福島第一原子力発電所
特定原子力施設への指定に際し
東京電力株式会社福島第一原子力発電所に
対して求める措置を講ずべき事項について
等への適合性について

(2号機燃料取り出し用構台設置に伴う
ランウェイガード挿入箇所の施工について)

2023年11月

指摘事項リスト（まとめ資料へ反映箇所）
（案件：2号機燃料取り出し用構台設置に伴うランウェイガード挿入箇所の施工について）

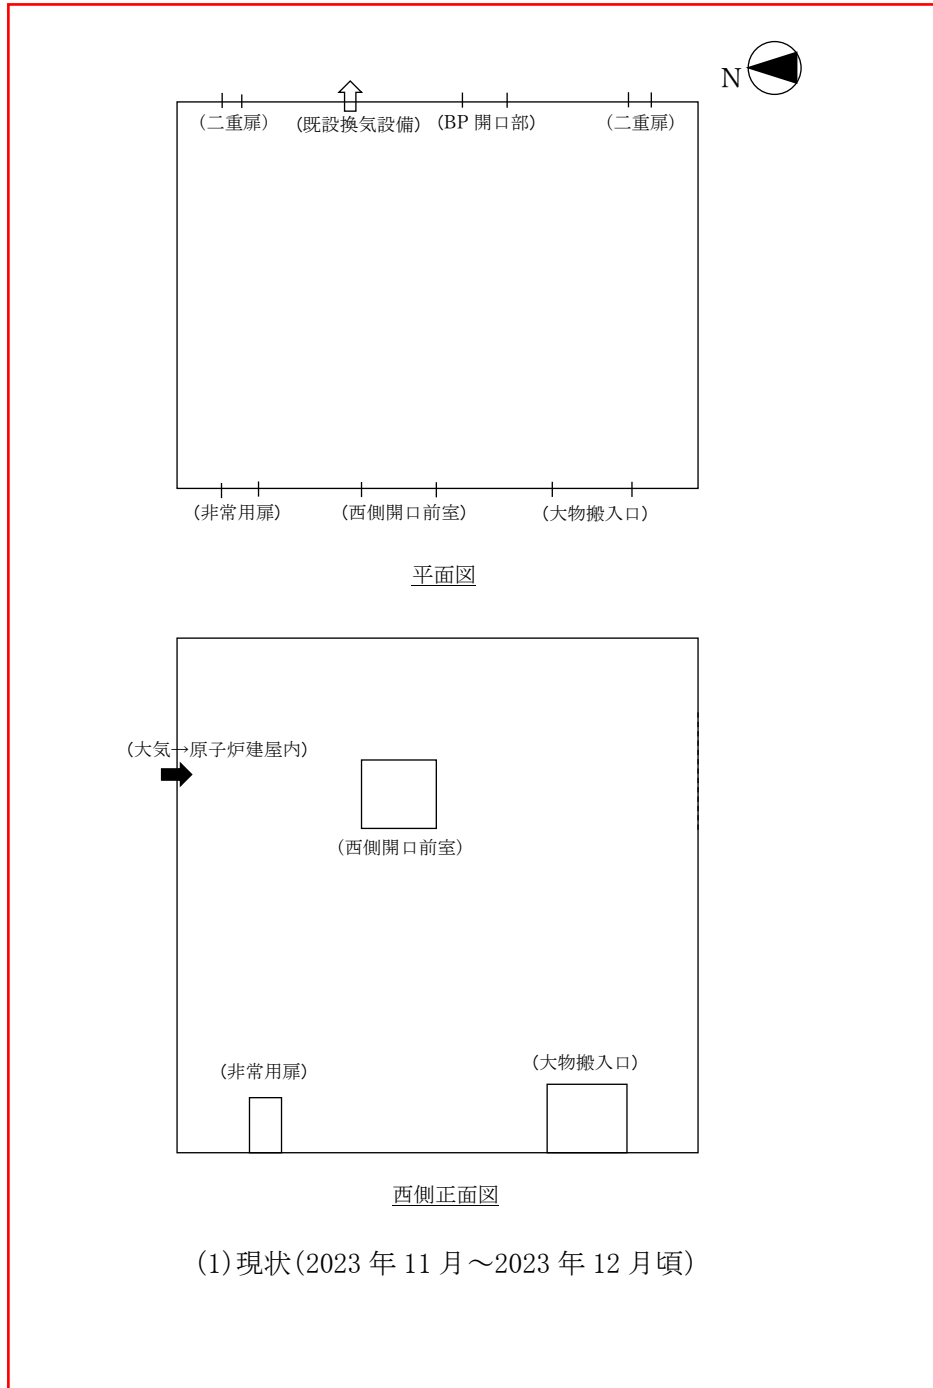
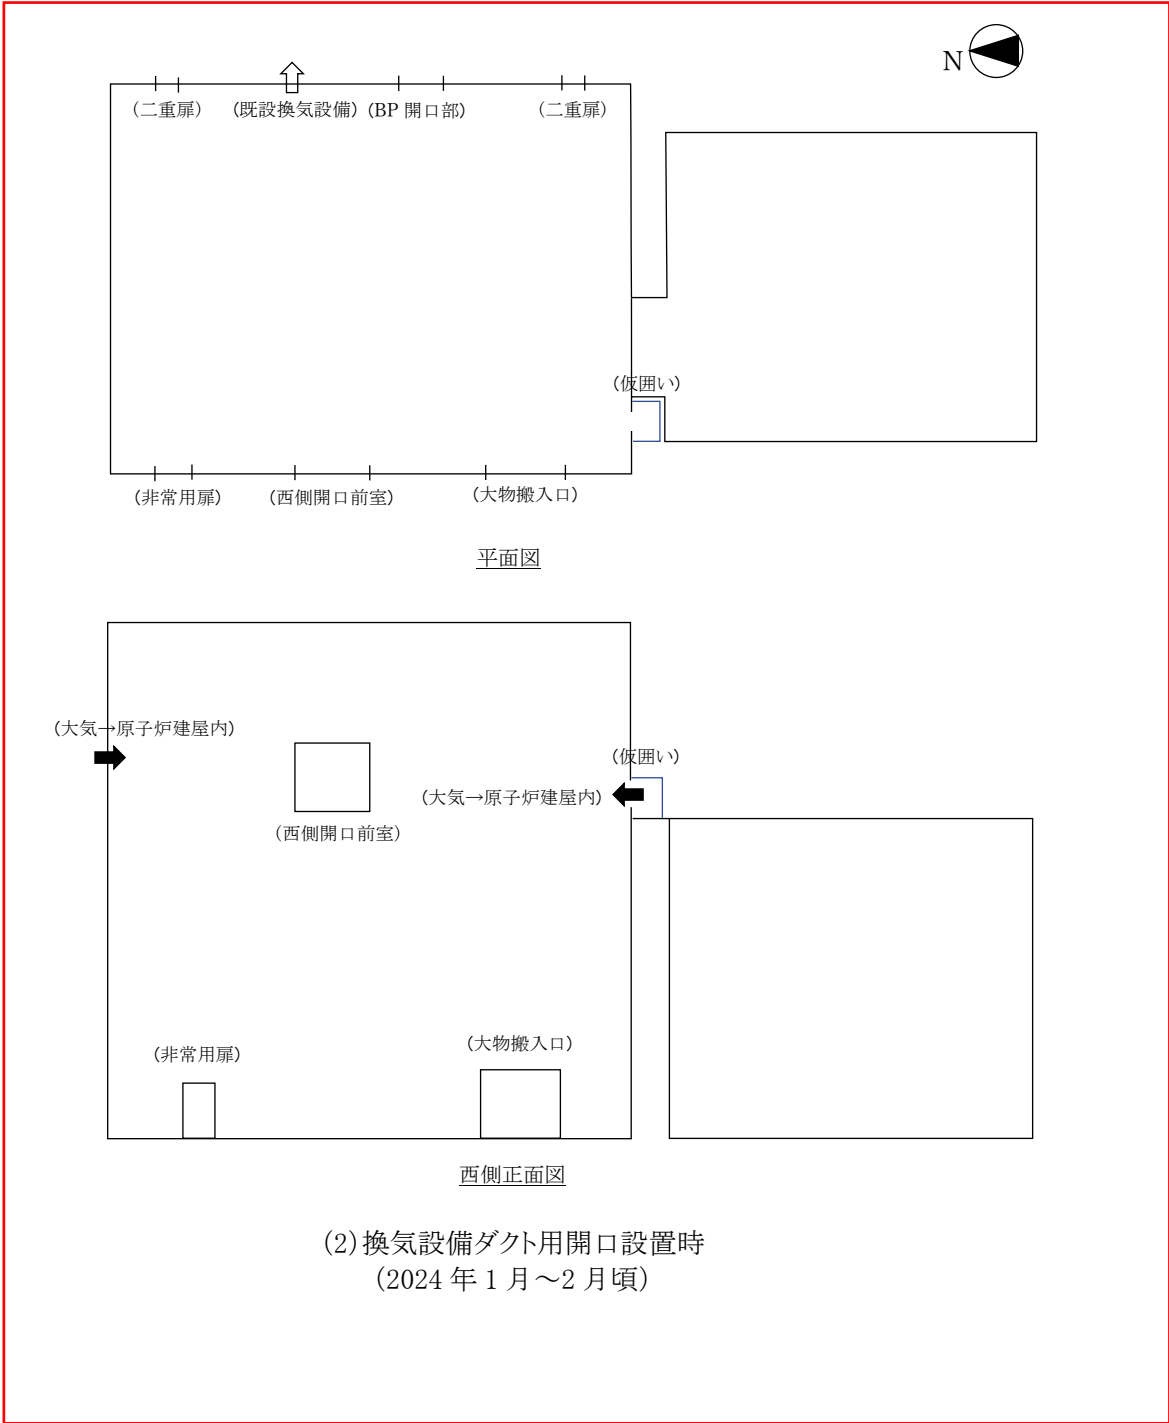
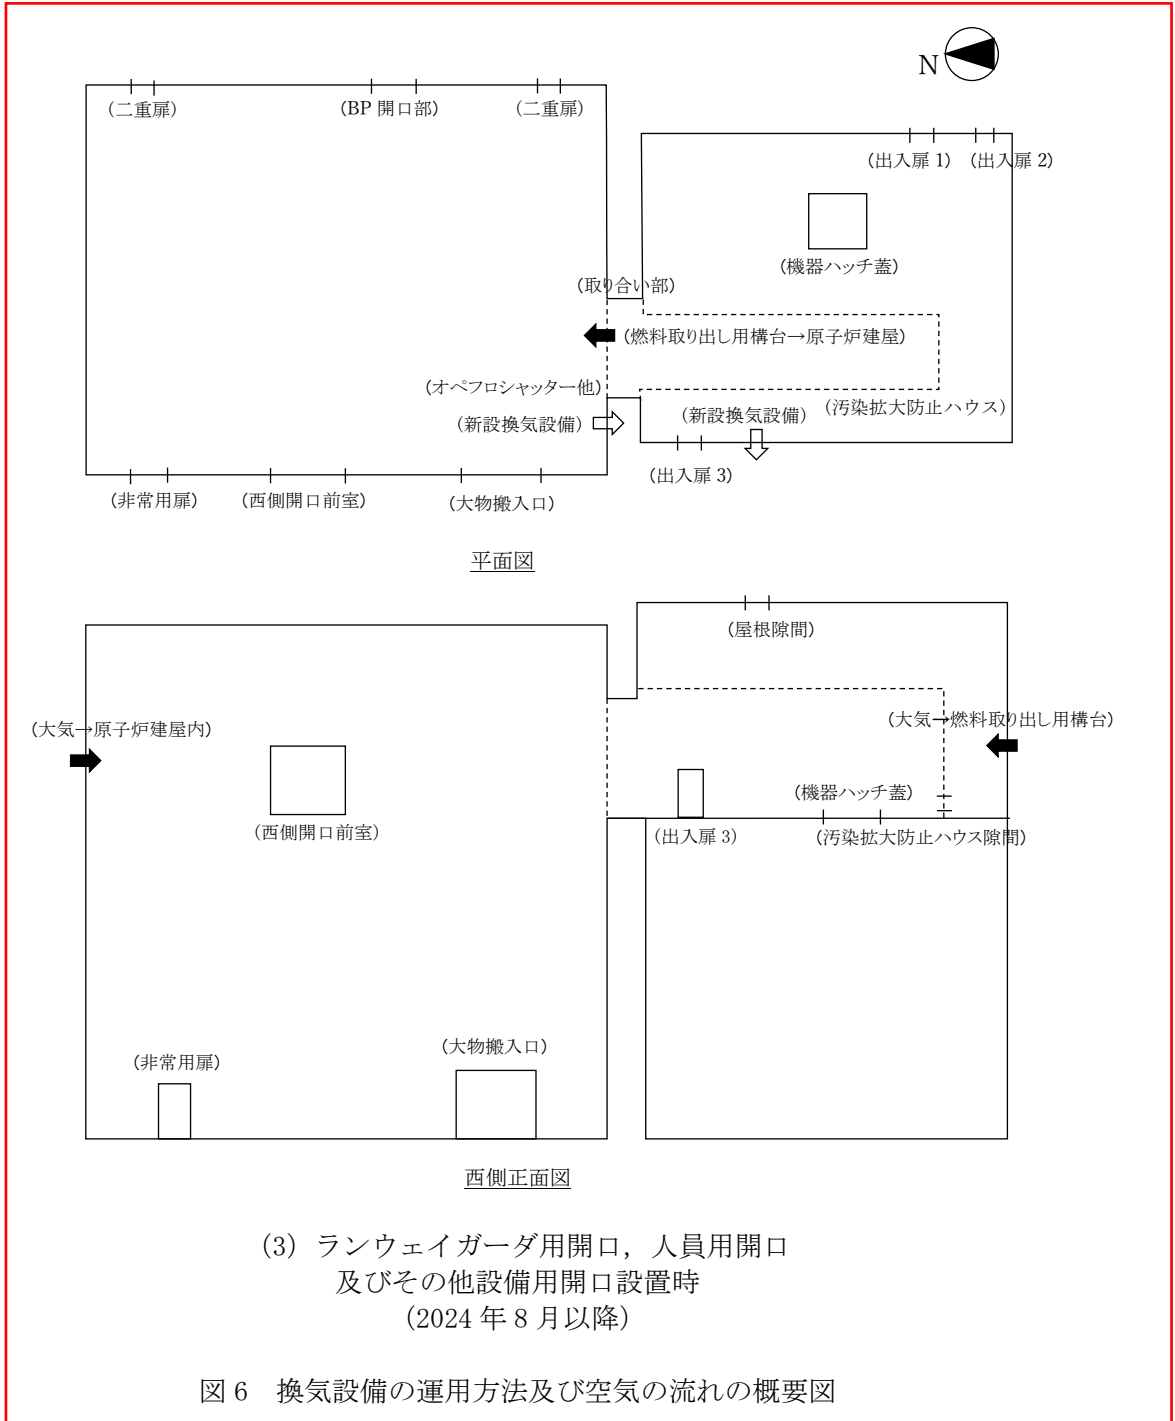
No.	実施回	指摘事項	回答	反映箇所	ページ番号	回答時期
19	第04回	原子炉建屋南側開口設置に関して、各作業における換気設備の運用方法について時系列で示すこと。あわせて、換気設備の稼働に伴うオペフロ及び前室の空気の流れを図示すること。	各作業時における換気設備の運用方法は下記の通り。（オペフロ及び前室の空気の流れについては、まとめ資料を参照願います。） ①現状（2023年11月～2023年12月頃） 既設換気設備：運転中，新設換気設備：設置作業中 ②換気設備用ダクト開口設置時（2024年1月～2024年2月頃） 既設換気設備：運用中，新設換気設備：設置作業中 ③ランウェイガーダ用開口，人員用開口及びその他設備用開口設置時（2024年8月以降） 既設換気設備：運用停止，新設換気設備：運用中	まとめ資料	I-1-15 （「図6」を追記）	第05回到回答
20	第04回	前室の中に設ける仮囲いについて、設置の目的、設置場所及び大きさを示すこと。	○設置の目的 開口設置時における大気中への放射性物質の放出を抑制するため。 ○大きさ（設置位置については、まとめ資料を参照願います。） ランウェイガーダ用開口_東西方向 約9m，南北方向 約3m，高さ方向 約10m 人員用開口，その他設備用開口_東西方向 約4m，南北方向 約3m，高さ方向 約4m	まとめ資料	II-10-4 （9行目「仮囲い②， ③仕様」を追記）	第05回到回答
21	第04回	あと施工アンカーの位置の見直しに伴うアンカーボルトの許容耐力の変更について、評価に用いた式及び許容耐力評価に係る考え方を示すこと。	アンカーボルトの許容耐力については、各種合成構造設計指針に基づき、へりあきおよびアンカーボルトのピッチがもっとも小さい寸法となる3面までを考慮し、評価している。具体的評価式については、まとめ資料を参照願います。	まとめ資料	I-1-22 （19行目「評価式～」を追記）	第05回到回答
22	第04回	措置を講ずべき事項「II.11.放射性物質の放出抑制による敷地周辺の放射線防護等」に関して、開口設置作業に伴い放出される放射性物質による敷地境界線量の評価にあたって、セシウム-134及びセシウム-137を評価対象核種とした理由を定量的に示すこと。	敷地境界における実効線量の評価に用いる2022年度に実施した開口作業エリア付近での測定結果より、支配的核種であるセシウム（Cs-134，Cs-137）を評価対象核種とした。詳細はまとめ資料を参照願います。	まとめ資料	II-11-6 （14行目「b.評価に用いる汚染密度」を追記）	第05回到回答

各作業時における換気設備の運用方法及び空気の流れの概要図について、以下に示す。(図6)

図2 前室床伏図 (G.L+29,420)

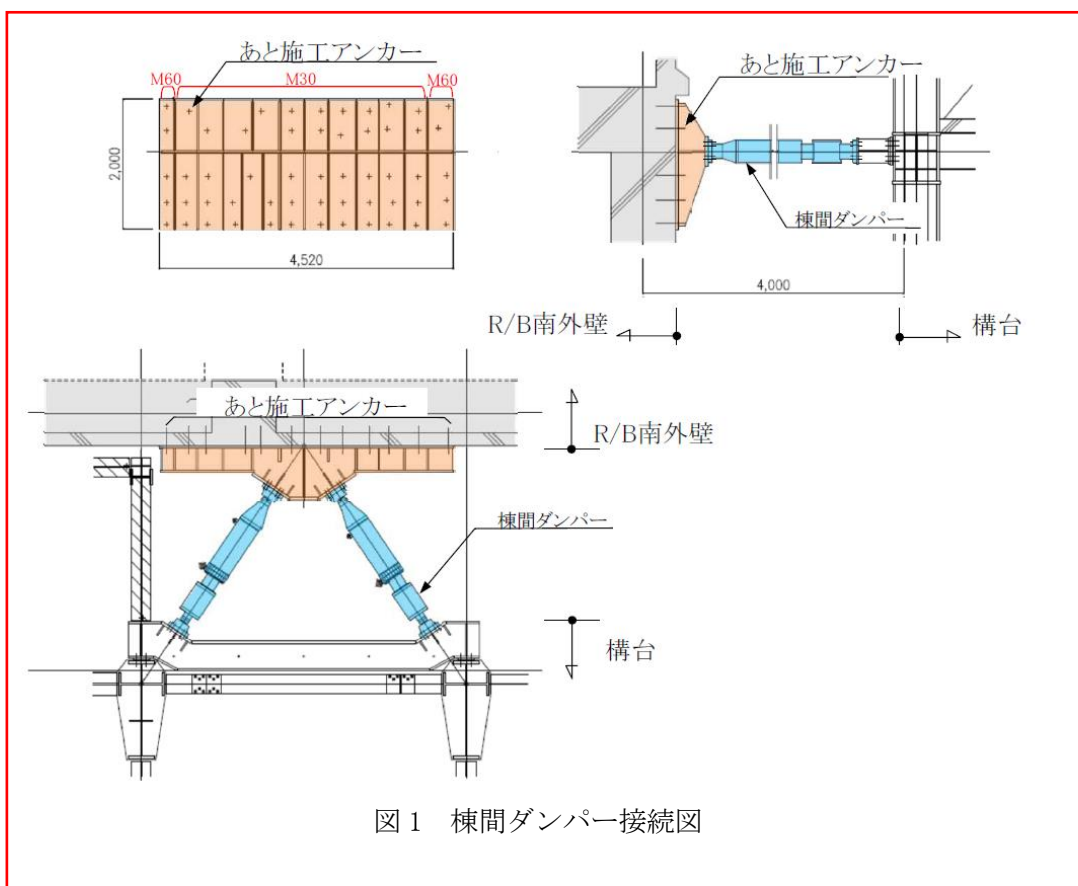
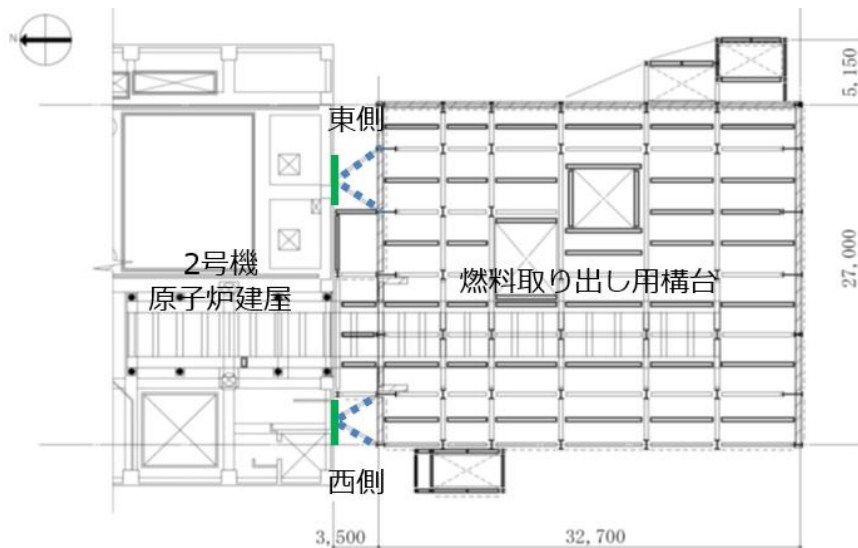
No.	実施回	指摘事項	回答	反映箇所	ページ番号	回答時期
16	第03回	措置を講ずべき事項「II.14.② 自然現象に対する設計上の考慮」に関して、Ss900に対する開口設置後の原子炉建屋における耐震安全性について、Ss600 に対する耐震壁の最大せん断ひずみから求めた概算評価の手法を示すこと。	<p>概算評価の手法について、以下に考え方（評価方法）を示す。</p> <ul style="list-style-type: none"> ・ 2号機燃料取り出し用構台の設置(2022年4月22日認可，原規規発第2204221号)審査時に、原子炉建屋の耐震評価をSs600と1/2Ss450で実施し、Ss600に対し1/2Ss450を適用した場合の影響が小さいことを確認している。 ・ 上記の実施計画において、Ss600に対する原子炉建屋5階耐震壁のせん断ひずみの検討の結果、最大せん断ひずみは0.24×10^{-3}と評価されている。 ・ 今回、Ss900 による影響評価にあたっては、上記のせん断ひずみの評価結果が保守的に1/2Ss450の入力時のせん断ひずみと同等と考え、エネルギー一定則を利用して、入力地震動がSs900となった場合の耐震壁のせん断ひずみを算定する。その際、Ss900は1/2Ss450の2倍であることから、原子炉建屋の応答が2倍になると仮定する。 	まとめ資料	II-14-②-3 (13行目「〈補足〉」を追記)	第04回到回答
17	第03回	アンカー位置の見直しに伴い、アンカーピッチが300mm 未満のアンカーを有効本数に含めないとして評価した理由、ピッチの変更によりアンカー1 本あたりの許容強度が低下する理由を説明すること。	<p>○アンカーピッチが300mm 未満のアンカーを有効本数に含めないとして評価した理由 現場施工後のアンカーピッチを実測すると300mm未満の箇所が確認された。300mm未満のアンカーピッチのアンカーも含め評価した許容耐力は、耐力比が1以下となりNG結果となる。よって、評価上は300mm未満のアンカーを有効本数に含めないが、現場では評価しないアンカーも設置することで許容耐力が向上するものと考えた。</p> <p>しかし、上記考えでは、評価内容と現場に相違が発生するため、アンカーピッチが300mm未満となるアンカーは設置せず、設置する実本数のアンカーで再評価を実施する。</p> <p>○ピッチの変更によりアンカー1 本あたりの許容強度が低下する理由 各種合成構造設計指針に基づくアンカー許容強度の評価式では、アンカーとコンクリートの付着強度は基本平均付着強度と低減係数を乗じて算出している。低減係数はアンカーピッチと埋込深さで算定しており、アンカーピッチが小さくなると低減係数が小さくなり、付着強度が低減される。</p>	まとめ資料	I-1-17 (別紙-3を追記)	第04回到回答

- 当初、アンカーピッチ 400mm にてアンカーの許容強度（引張）を設定していたが、施工箇所である原子炉建屋躯体の鉄筋と干渉することが判明したため、干渉する鉄筋を避けた箇所へアンカー位置を見直した。
- アンカー位置の見直しに伴い、アンカーピッチの変更が生じたため、各種合成構造設計指針に基づき評価したアンカー許容強度（引張）に見直し。
- 見直し後の検討結果についても、耐力比が1以下（作用応力<許容耐力）となることを確認。

- ・アンカーピッチ：400mm → 330, 370, 310mm
- ・埋込長さ：300mm → 変更なし
- ・許容強度：107kN/本 → 73kN/本
- ・アンカー本数：50本 → 45本
- ・許容耐力：107kN/本×50本=5350kN
→ 73kN/本×45本=3285kN
- ・耐力比：0.60 → 0.98

- ・アンカーピッチ：400mm → 360, 310, 300mm
- ・埋込長さ：300mm → 変更なし
- ・許容強度：107kN/本 → 70kN/本
- ・アンカー本数：50本 → 49本
- ・許容耐力：107kN/本×50本=5350kN
→ 70kN/本×49本=3430kN
- ・耐力比：0.60 → 0.94

→耐力比がより厳しくなる〈東側〉の評価結果を実施計画へ反映（変更）する。

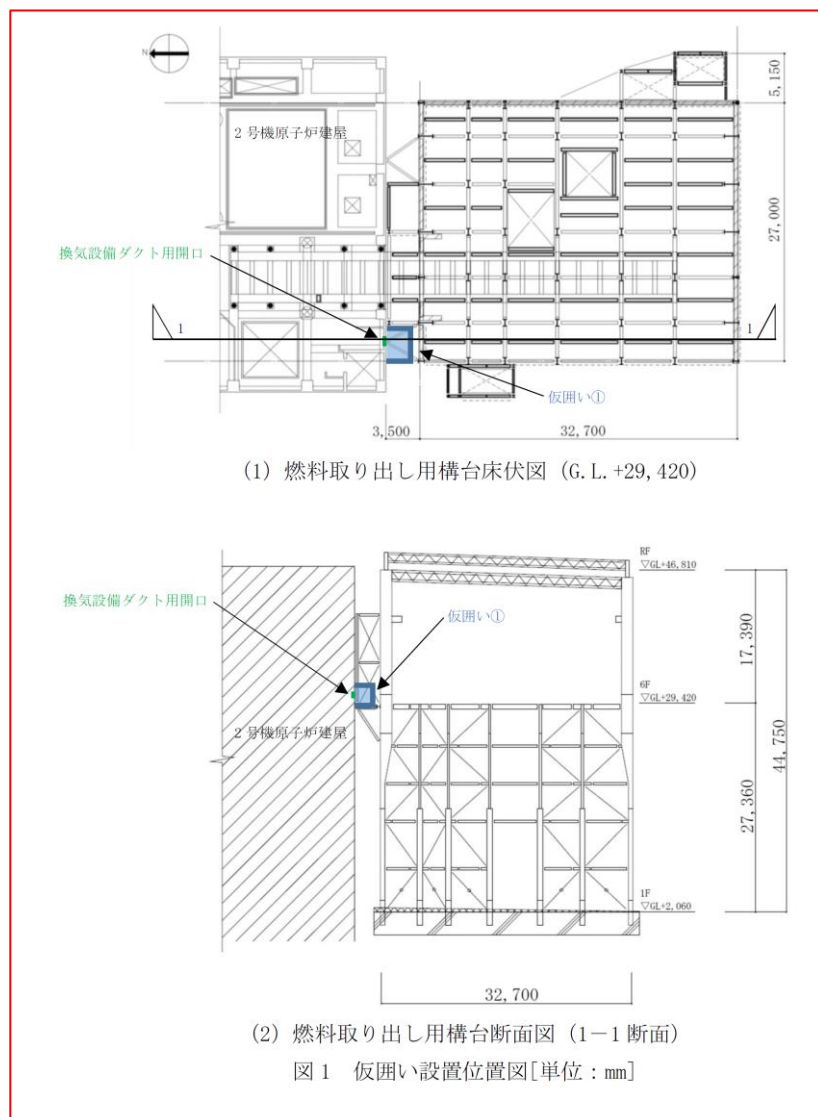
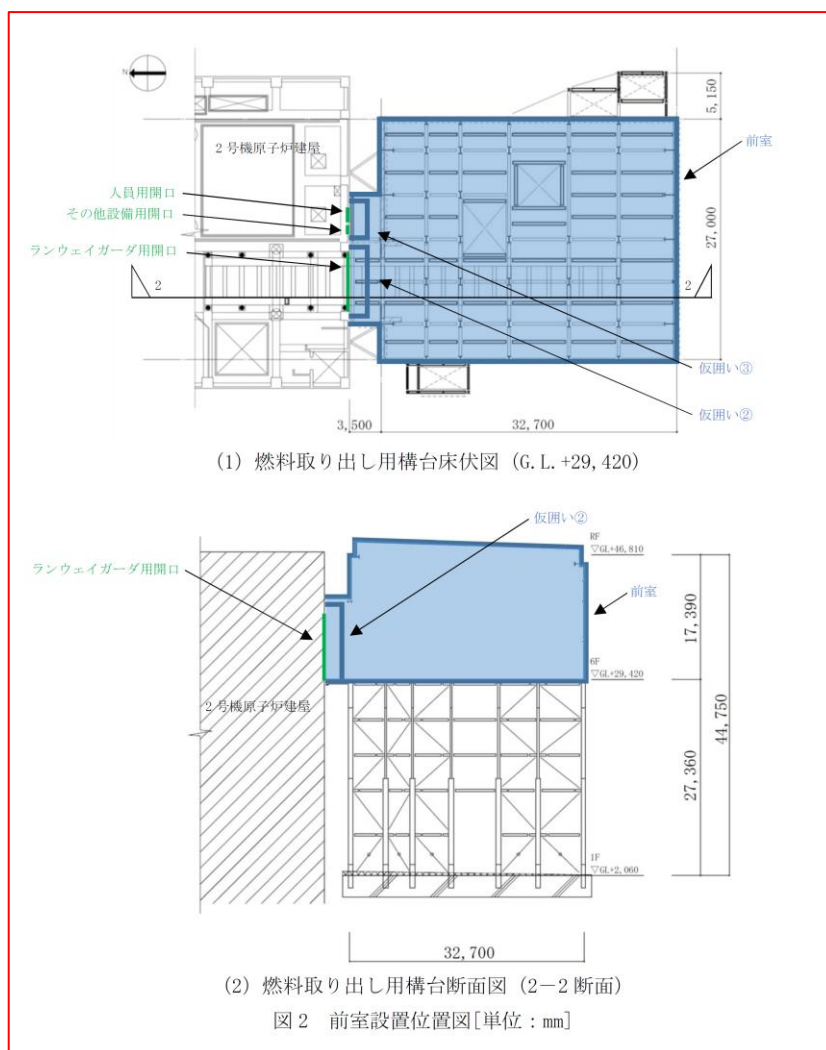
No.	実施回	指摘事項	回答	反映箇所	ページ番号	回答時期
1	第01回	原子炉建屋南側外壁の開口作業全体に係るフローを示すこと。	各開口作業におけるフロー（作業予定時期、前室又は仮囲いの設置位置）は以下の通り。 ○換気設備ダクト用開口 ・作業予定時期：2024年1～2月 ・設置位置：まとめ資料参照 ○ランウェイガード用開口、人員用開口、その他設備用開口 ・作業予定時期：2024年8～10月 ・設置位置：まとめ資料参照	まとめ資料	II-10-3,4 （2行目より「前室及び～」を追記）	第02回到回答
2	第01回	措置を講ずべき事項「II.10.放射性気体廃棄物の処理・管理」に関して、換気設備ダクト用開口の設置作業時は換気設備を稼働できないので、その場合における大気中への放射性物質の放出抑制対策を示すこと。	換気設備ダクト用開口設置時における放射性物質の放出抑制対策は以下の通り。 ・開口全体を覆う仮囲いの設置により、開口設置時における大気中への放射性物質の放出を抑制する（仮囲いの仕様、設置位置はまとめ資料を参照） ・開口設置作業の開始前及び終了後に、飛散防止剤を散布することにより、大気中への放射性物質の放出を抑制する	まとめ資料	II-10-3,4 （2行目より「前室及び～」を追記）	第02回到回答
3	第01回	措置を講ずべき事項「II.11.放射性物質の放出抑制による敷地周辺の放射線防護等」に関して、開口設置作業時における放射性物質の放出監視体制を示すこと。	開口設置時における監視体制（監視点、警報設置値）は以下の通り。 ○監視点：まとめ資料を参照 ○警報設置値： ・1,3号機オペレーティングフロア上のダストモニタ ・2号機西側構台前室周囲のダストモニタ ・2号機燃料取り出し用構台前室周囲のダストモニタ ⇒ 5.0×10^{-3} (Bq/cm ³) ・構内ダストモニタで監視 ⇒ 1.0×10^{-4} (Bq/cm ³) ・敷地境界ダストモニタで監視 ・敷地境界モニタリングポスト ⇒ 1.0×10^{-5} (Bq/cm ³)	まとめ資料	II-10-5 （4行目より「放射性物質の監視点及び～」を追記）	第02回到回答

○ 開口全体を覆う前室又は仮囲いの設置により、開口設置時における大気中への放射性物質の放出を抑制する。前室及び仮囲いの仕様、設置位置について以下に示す。(図1, 2)

図1 空間線量率データ (燃料取り出し用構台前室床レベル)

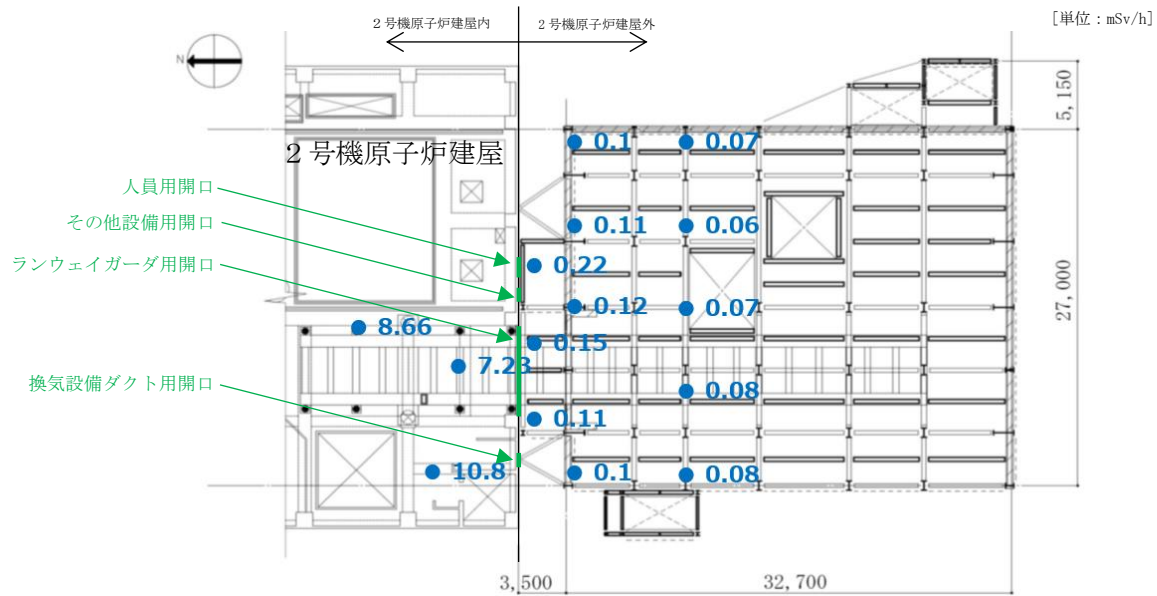
9	第02回	措置を講ずべき事項「II.11.放射性物質の放出抑制による敷地周辺の放射線防護等」に関して、原子炉建屋南側開口部設置作業によって環境中へ放出される放射性物質質量及びそれによる環境への影響評価を示すこと。	2号機原子炉建屋南側外壁の開口設置作業に伴い環境中へ放出される放射性物質質量は、核種Cs-134およびCs-137による実効線量の合計で約 1.1×10^{-3} mSvと評価しており、それによる環境への影響評価は、実施計画Ⅲ 第3編2.2 線量評価に記載されている1～4号機原子炉建屋からの追加的放出による評価結果（ 8.8×10^{-3} mSv/年«申請中»）と比較して十分低いことを確認している。	まとめ資料	II-11-6 (別紙-1を追加)	第03回到回答
10	第02回	措置を講ずべき事項「II.12.作業者の被ばく線量の管理等」に関して、開口部設置作業エリアにおける原子炉建屋内外の雰囲気線量を示すこと。	開口設置部近傍の空間線量率は、2号機原子炉建屋室内では2023年6月に測定しており、開口設置部近傍では7.23mSv/h程度。2号機原子炉建屋屋外では2023年8月に測定しており、開口設置部近傍エリアでは0.11～0.22mSv/h程度である。	まとめ資料	II-12-3 (18行目「開口設置作業における訓問線量率」を追記)	第03回到回答

開口設置箇所周辺の空間線量率データを以下に示す。(図1)

図2 空間線量率データ (西側構台床レベル)

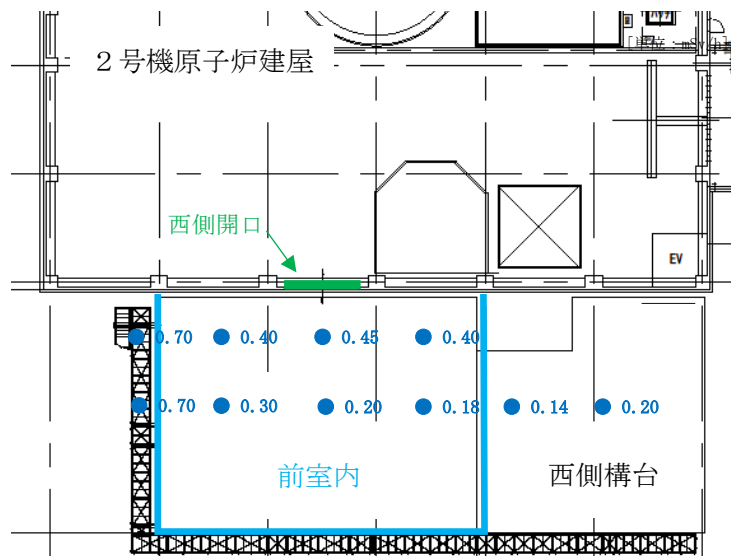
15	第03回	措置を講ずべき事項「Ⅱ.12.作業者の被ばく線量の管理等」に関して、類似作業である原子炉建屋西側開口設置作業時における雰囲気線量及び作業者の被ばく実績を示すこと。	西側開口設置時における1人あたりの1日の最大被ばく線量実績値は0.82mSv/日。(当該工事期間中における1人あたりの1日の平均被ばく線量は0.14mSv/日)作業エリア空間線量率データはまとめ資料を参照願います。	まとめ資料	Ⅱ-12-4 (1行目「〈参考〉」を追記)	第04回到回答

西側開口設置時における1人あたりの1日の最大被ばく線量実績値は0.82mSv/日 (当該工事期間中における1人あたりの1日の平均被ばく線量実績値は0.14mSv/日) であった。当時の作業エリア空間線量率データを以下に示す。(図2)

図1 せん断スケルトン曲線上の最大応答値

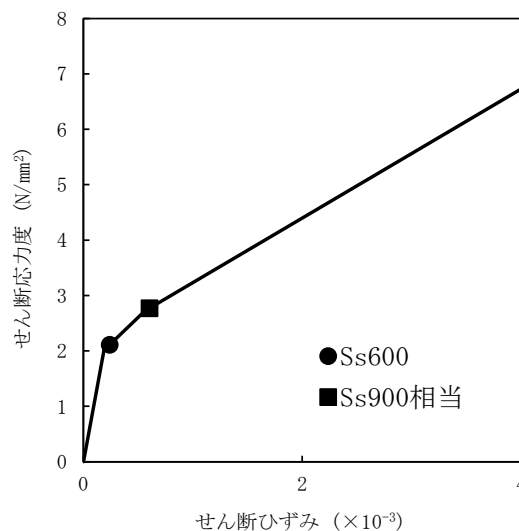
No.	実施回	指摘事項	回答	反映箇所	ページ番号	回答時期
11	第02回	措置を講ずべき事項「Ⅱ.14.② 自然現象に対する設計上の考慮」に関して、Ss900に対する開口設置後の原子炉建屋の健全性について説明すること。	Ss900に対する開口設置後の原子炉建屋の耐震安全性については、Ss600に対する耐震壁の最大せん断ひずみ(0.24×10 ⁻³)から概算評価すると、耐震壁の終局耐力(4.0×10 ⁻³)に対して十分に余裕があると考えられる。 概算評価の詳細については、まとめ資料を参照願います。	まとめ資料	Ⅱ-14-②-3 (10行目「なお、Ss900に対する～」を追記)	第03回到回答
12	第03回	原子炉建屋南側開口設置作業について、本年3月24日の福島第一原子力発電所における循環注水冷却・滞留水等に係る定例会で説明があった作業手順をまとめ資料に記載すること。	ランウェイガード用開口設置の作業手順をまとめ資料へ記載。	まとめ資料	I-1-13 (図3を追記)	第04回到回答
13	第03回	措置を講ずべき事項「Ⅱ.10.放射性気体廃棄物の処理・管理」に関して、放射性物質の放出監視を目的に設置した、ダストモニタの警報設定値の設定の考え方と警報発報時の対応について示すこと。	○警報設定値の考え方 周辺監視区域境界の告示濃度【3ヶ月間の平均濃度(セシウム134:2×10 ⁻⁵ Bq/cm ³)。線量告示別表第1,第五欄「周辺監視区域外の空気中の濃度限度】の1/2に相当するレベルを超えないように大気拡散を考慮し定めた値。 ○警報発報時の対応 ダストモニタにて警報が発生した場合、作業を中断し、開口設置箇所へ飛散防止剤を散布する。その後、警報の継続有無を確認した上で作業の再開を判断する。(まとめ資料Ⅱ-13-7を参照願います。)	まとめ資料	Ⅱ-10-5 (7行目「周辺監視区域境界の～」を修正)	第04回到回答
14	第03回	措置を講ずべき事項「Ⅱ.11.放射性物質の放出抑制による敷地周辺の放射線防護等」に関して、開口設置作業に伴い放出される放射性物質による敷地境界線量の評価にあたっては、既認可の気象条件を用いること。あわせて、セシウム-134及びセシウム-137を評価対象核種とした理由を示すこと。	2号機原子炉建屋南側外壁の開口設置作業に伴い環境中へ放出される放射性物質量は、核種Cs-134およびCs-137による実効線量の合計で約1.5×10 ⁻³ mSvと評価しており、それによる環境への影響評価は、実施計画Ⅲ第3編2.2線量評価に記載されている1~4号機原子炉建屋からの追加的放出による評価結果(0.03mSv/年「既認可」)と比較して十分低いことを確認している。 また、開口設置作業に伴い放出される放射性物質はセシウム(Cs-134, Cs-137)が主要核種であるため、当該核種での敷地境界における実効線量を確認した。	まとめ資料	Ⅱ-11-6 (別紙-1を修正)	第04回到回答

- ・ 2号機原子炉建屋の南側外壁へ耐震安全性に影響のある主要な開口を設置した場合の地震応答解析を実施し、2号機原子炉建屋の耐震安全性を確保していることを確認した。2号機原子炉建屋の耐震性の検討は、耐震安全上重要な設備への波及的影響防止の観点から、耐震壁のせん断ひずみが鉄筋コンクリート造耐震壁の終局限界に対応した評価基準値 (4.0×10^{-3}) 以下になることを確認している。(詳細は「Ⅱ特定原子力施設の設計, 設備 2 特定原子力施設の構造及び設備, 工事の計画 2.11 使用済燃料プールからの燃料取り出し設備 添付資料-4-2 燃料取り出し用カバーの構造強度及び耐震性に関する説明書」を参照。)
- ・ なお, Ss900 に対する開口設置後の2号機原子炉建屋の耐震安全性については, Ss600 に対する耐震壁の最大せん断ひずみ (0.24×10^{-3}) から概算評価すると, 耐震壁の終局耐力 (4.0×10^{-3}) に対して十分に余裕があると考えられる。(図1)
- ・ また, 過去に実施した Ss900 での解析結果 (2021.8.23 福島第一原子力発電所検討用地震動に対する建屋検討結果) と本開口設置に伴う外壁の断面積欠損の条件を加えた Ss600 の評価結果から Ss900 相当を想定した値を比較すると, せん断ひずみは1割程度の変化が生じる程度であり, 耐震壁の終局耐力 (4.0×10^{-3}) に対して十分に余裕があると考えられる。
- ・ 開口は, 15m級津波が到達しないと考えられる地上約30mの高さに設置し, 建築基準法及び関係法令に基づく風圧力に耐えられる前室又は換気設備ダクト内に設置する。
